Produkt Änderungs-Information

(Product change notification)

Serie / Artikel	6060 SMT Buchsenleisten, 10 polig, RM 1,27 mm, stehend,
Series / Item	2-reihig, BH3,6/4,5 mm, durchsteckbar
	6060 SMT Female Headers, 10 polig, Pitch 1,27 mm, Vertical, Double-Row, 3,6/4,5 mm Profile, Pass Through

**Without
Polarisation Key
- 00 -**

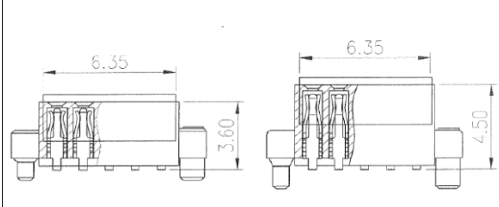
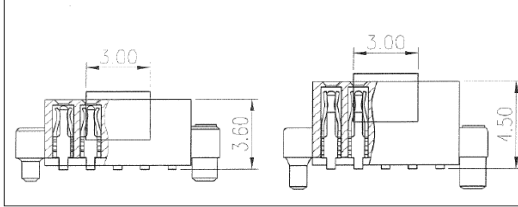
Aus produktionstechnischen Gründen wird **nur bei der 10 poligen Version** das Pad auf eine kleinere Version geändert. Am Bauteil gibt es keine Veränderungen.

For production reasons, **only for the 10 pin version**, the pad will be changed to a smaller version.

The length of CAP is 6.35mm.

The length of CAP is 3.00mm.

Existing orders will remain with wide pad. The change onto small pad will be valid for new orders from 01.03.2023.

**With
Polarisation Key
- 10 -**

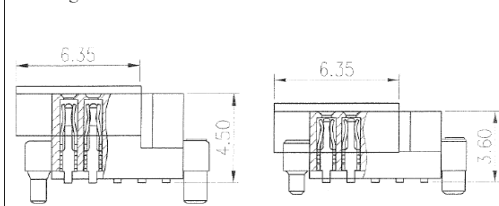
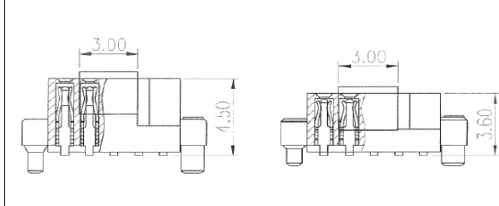
The length of CAP is 6.35mm.

The length of CAP is 3.00mm.
